Nota Wijzigingen bestemmingsplan Heetveld 16 Sint Jansklooster

Team: Ruimtelijke ordening en projecten
Auteur : Vera Platteeuw
Datum: 21 maart 2024
Versie: Definitief

Figuur 1: Verbeelding tijdens ontwerpfase

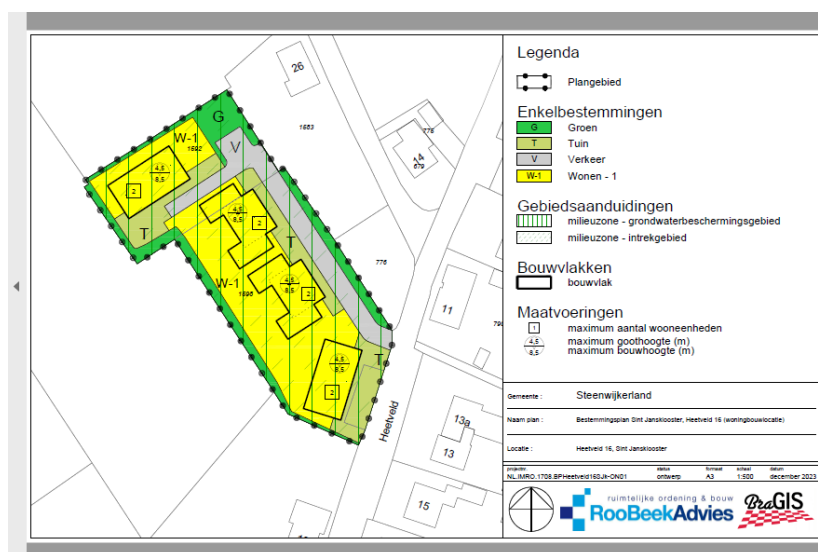
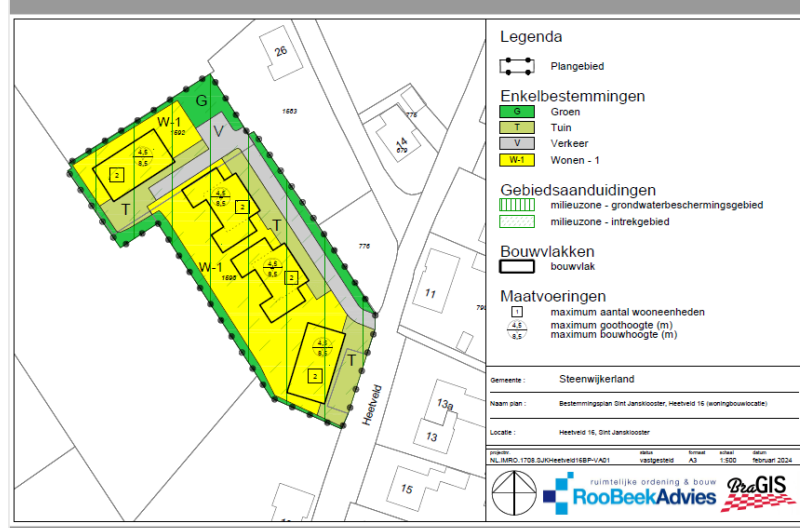
Ten aanzien van het ontwerpbestemmingsplan is het bouwblok (incl. kavel) van nummer 16F-en G 0.5 meter opgeschoven. De reden daarvan is dat er meer ruimte naast de woning ontstaat om een terras te realiseren voor de toekomstige bewoners van Heetveld 16G. Daarnaast zijn om tot een goede inrichting van het gebied te komen, in de verbeelding nog een aantal wijzigingen toegepast.

- Het bouwblok van kavel 16F en 16G is 0.5 meter opgeschoven richting de parkeerplaats. Hierbij is de kavel van 16F even groot gebleven en is de kavel van 16G dus vergroot.

- De gezamenlijke parkeerplaats naast kavel 16F (op de hoek) is verbreed met 30 centimeter, zodat er bij de linker parkeerplaats genoeg ruimte is om uit te kunnen stappen. Ook is de parkeerplaats tegen de grens van kavel 16F aangeschoven zodat er ook voldoende ruimte aan de rechterzijde (groenstrook) blijft voor onderhoud.

- De kromming van de weg (hoek bij de parkeerplaatsen) is op kleine schaal gewijzigd en de weg vanaf 16A tot 16 E is versmald.
- Voor de woning van 16 E is de groenstrook verlengd. Gebleken is na herconstructie van het kadaster dat het stukje perceel in het verlengde van de groenstrook toebehoort aan het project. Dit is als zijnde groenbestemming ingevuld.

- De woonbestemming begint 1 meter achter de voorgevels van de woningen
